## 主席致歡迎辭

主席歡迎各與會者出席政府及公用機構工程計劃工作小組（工作小組）第十次會議。

## 關注暴雨下水浸及路陷事宜

### 1) 鑽石山地鐵 A2 出口水浸

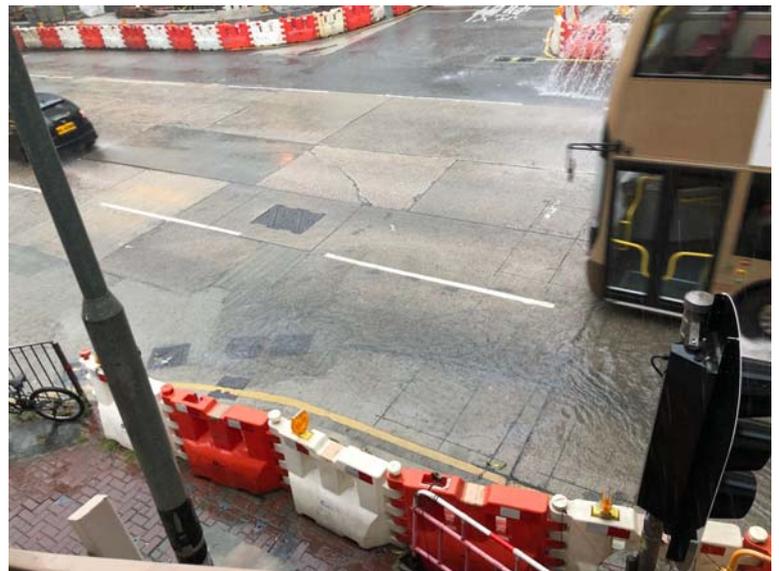
由於颱風的關係，沙中線工程地盤水浸，引致鑽石山地鐵 A2 出口出現水浸，情況嚴重，甚至需要暫時封閉出口，以處理積水。由於此出入口為恆常使用路段，若每逢暴雨都因水浸問題而封閉，會對居民造成不便，得悉 A2 出口路徑行將改道，冀部門盡早發現問題予以改善。

- (i) 港鐵公司表示，在二零一八年六月七日受天雨影響，雨水及沙石由龍翔道的工地流向沙中綫工地範圍，倒灌至鑽石山港鐵站 A2 出入口。事發後已採取一系列的改善措施，例如增加水泵數目和加設鐵板裝置阻隔沙泥等。另外，港鐵公司會檢視其轄下管理的行人通道是否有足夠照明；
- (ii) 港鐵公司表示勘探工程的目的是了解地下管道的情況，並已就有關工程安排通知小巴營運商和鄰近商舖；
- (iii) 港鐵公司預計竹園道西行線的圍板清拆工程會於二零一八年七月上旬完成；
- (iv) 港鐵公司會就鳳德道行人過路設施改善工程研究合適的交通疏導方案，務求減低工程對一帶交通的影響；
- (v) 港鐵公司表示提早開放運輸總站上層前須重新審視相關配套措施，現正向相關政府部門徵詢意見，當有進一步資料時會再向議員匯報；及
- (vi) 港鐵公司近日未有於鑽石山星河明居外進行打樁工程。
